**AVIS RELATIF À LA PROTECTION
CONTRE LES EVENTUELS EFFETS NOCIFS ET NUISANCES
PROVOQUÉS PAR LES RAYONNEMENTS NON IONISANTS
GÉNÉRÉS PAR DES ANTENNES ÉMETTRICES STATIONNAIRES**

Commune : CHARLEROI - Exploitant : DIGI

Référence exploitant : HT03990_A

Rapport n° 3769 / 2025

Figure 1 : Vue en plan des lieux de séjour et des points de contrôle

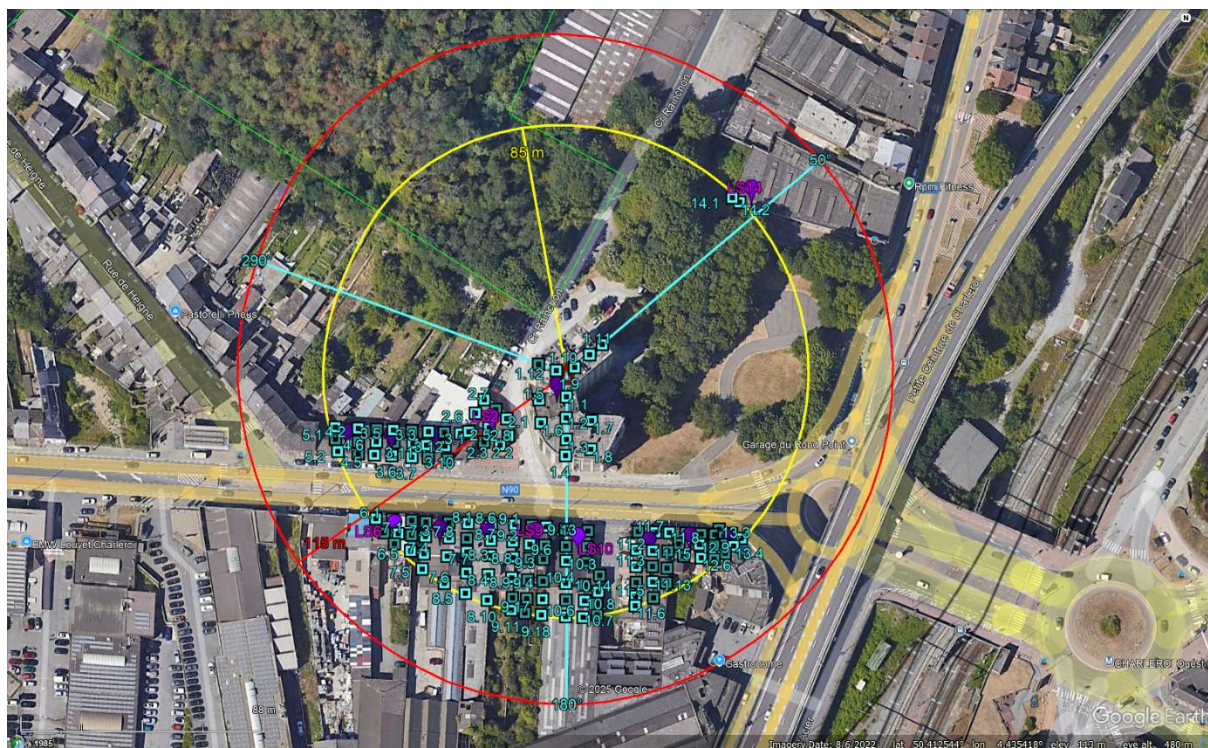
- le numéro du point de contrôle repris sur un des plans de la figure 1;
- le numéro du LS dans lequel se trouve le point de contrôle de la 1^{ère} colonne ;
- l'atténuation d'obstacle prise en compte pour le calcul de l'indice d'exposition dans le LS ;
- le résultat du calcul de l'indice d'exposition.

N° point de contrôle	LS	Atténuation (dB)	Indice d'exposition relatif à la limite par installation IE_i
12	LS1	10,0	0,516
10	LS1	10,0	0,357
133	LS13	3,0	0,163
134	LS13	3,0	0,156
132	LS13	3,0	0,143
135	LS13	3,0	0,143
129	LS13	3,0	0,138
130	LS13	3,0	0,133
131	LS13	3,0	0,127
70	LS8	3,0	0,052
65	LS8	3,0	0,046
137	LS14	3,0	0,038
136	LS14	3,0	0,034
83	LS9	3,0	0,032
9	LS1	10,0	0,032
49	LS6	3,0	0,032
75	LS9	3,0	0,031
88	LS9	3,0	0,031
89	LS10	3,0	0,031
82	LS9	3,0	0,030
50	LS6	3,0	0,030
81	LS9	3,0	0,030
51	LS6	3,0	0,029
90	LS10	3,0	0,028
84	LS9	3,0	0,028
71	LS9	3,0	0,028
44	LS6	3,0	0,027
100	LS10	3,0	0,027
69	LS8	3,0	0,027
76	LS9	3,0	0,027
85	LS9	3,0	0,026
64	LS8	3,0	0,026
48	LS6	3,0	0,026
87	LS9	3,0	0,026
79	LS9	3,0	0,025

En ce qui concerne les antennes de l'installation mentionnées dans le tableau 1, la distance maximale à laquelle la limite pourrait être atteinte, à l'extérieur, est égale à 112,1 m. S'il n'y a pas de LS à une distance inférieure, les antennes respectent forcément la limite d'immission.

Dans le cas des LS situés à l'intérieur des bâtiments, une atténuation d'obstacle est prise en compte et il en résulte que la distance maximale à laquelle la limite pourrait être atteinte se réduit à 83,2 m.

Figure 2 : Vue en plan des installations d'antennes dans un rayon de 300 mètres autour de l'installation faisant l'objet de la demande d'avis

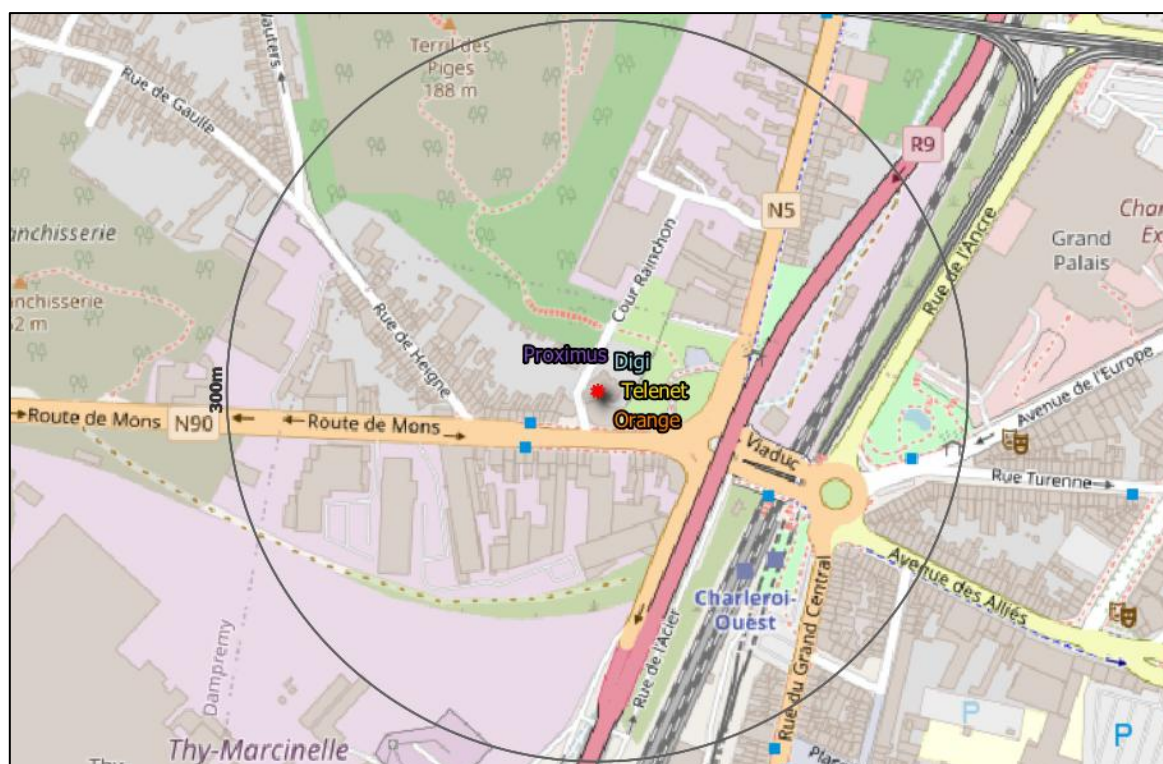
Le plan en projection verticale de la figure 2 indique la localisation des installations d'antennes émettrices stationnaires visées par le décret et situées dans un rayon de 300 mètres autour de l'installation référencée dans le paragraphe 2 et localisée au centre du cercle. Les données de localisation de ces antennes et les avis correspondant sont accessibles via le cadastre en ligne des antennes émettrices stationnaires⁸. Les installations prises en compte dans l'évaluation du respect de la limite cumulative sont les installations d'antennes émettrices déclarées en service par l'exploitant à la date du présent avis, à l'exception de l'installation référencée dans le paragraphe 2 et éventuellement d'autres installations ayant fait l'objet d'une demande d'avis à la même date et qui sont situées à l'intérieur de la zone de 300 mètres de rayon.

- a) il y a au plus 4 installations d'antennes émettrices stationnaires présentes dans la zone d'évaluation de 300 mètres de rayon représentée dans la figure 2, y inclus l'installation référencée dans le paragraphe 2 : la limite cumulative définie à l'article 4, §2 du décret est nécessairement respectée dans les lieux de séjour à l'intérieur de la zone d'évaluation de 300 mètres de rayon ;

- b) il y a exactement 5 installations d'antennes émettrices stationnaires présentes dans la zone d'évaluation de 300 mètres de rayon représentée dans la figure 2, y inclus l'installation référencée dans le paragraphe 2 et il existe, pour 3 ou 4 de ces installations, un avis attestant le respect de la limite abrogée de 3 V/m : la limite cumulative définie à l'article 4, §2 du décret est nécessairement respectée dans les lieux de séjour à l'intérieur de la zone d'évaluation de 300 mètres de rayon ;

- c) dans tous les autres cas, il a été vérifié que la limite cumulative définie à l'article 4, §2 du décret n'est pas dépassée dans les lieux de séjour sur base du nombre d'installations localisées dans la zone d'évaluation de 300 mètres de rayon représentée dans la figure 2, de leur localisation ainsi que des données inscrites dans la figure 1 et au paragraphe 4 du présent avis et dans les avis attestant le respect de la limite par installation ou de la limite abrogée de 3 V/m relatifs aux autres installations reprises dans la figure 2.

Compte tenu des considérations ci-dessus, il apparaît que l'intensité du rayonnement électromagnétique généré, dans les lieux de séjour situés dans un rayon de 300 mètres autour de l'installation référencée dans le paragraphe 2, par l'ensemble des antennes émettrices stationnaires de l'ensemble des exploitants du même site d'antennes émettrices stationnaires respecte la limite fixée à l'article 4, § 2 du décret.
